SWAG 30 92 1764

Uygun olduđu araç tipleri:
Seat Cordoba,

Karşıl. no. 036 109 243 J

Triger Kayış Gergisi

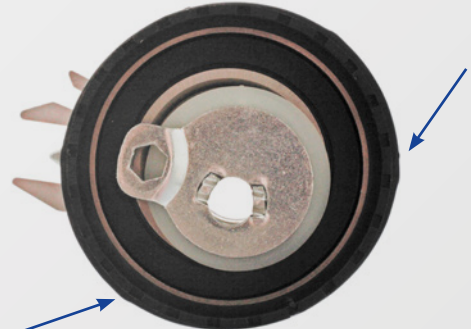
Triger kayış gergisi nedeniyle triger kayışında oluşan titreşim ve ses.

Orijinal tip gergi (karşılık no. 036 109 243D ve 036 109 243 G) yuvarlak şekildedir. Yuvarlak şekil, triger kayışında titreşim ve ses sorunlarına neden olur. Bu tip gergi VW araçlarından çıkartılmıştır ve artık kullanılmamaktadır.

SWAG, bu araçlarda SWAG no. 30 92 1764 (karşılık no. 036 109 243 J) parçasının kullanılmasını tavsiye eder. Ses sorunun

ortadan kaldırıldığı geliştirilmiş gergi, özellikle yukarıda bahsedilen araçlar için üretilmiştir. Gerginin dış yüzeyi, resimlerde görüldüğü üzere, çapraz çıkıntılara sahiptir. Bu sayede, triger kayışının sorunsuz bir şekilde çalışması sağlanmıştır. Bu şekil tırtıklı yüzey, gergi üzerindeki titreşimi azaltır. Aynı zamanda bu sayede triger gergisinin daha uzun ömürlü olması sağlanmıştır.

Gerginin dış yüzeyi üzerindeki çapraz çıkıntılar üretim hatası değildir! Triger kayış gergisi cıvatası için sıkma değeri 20 Nm'dir.
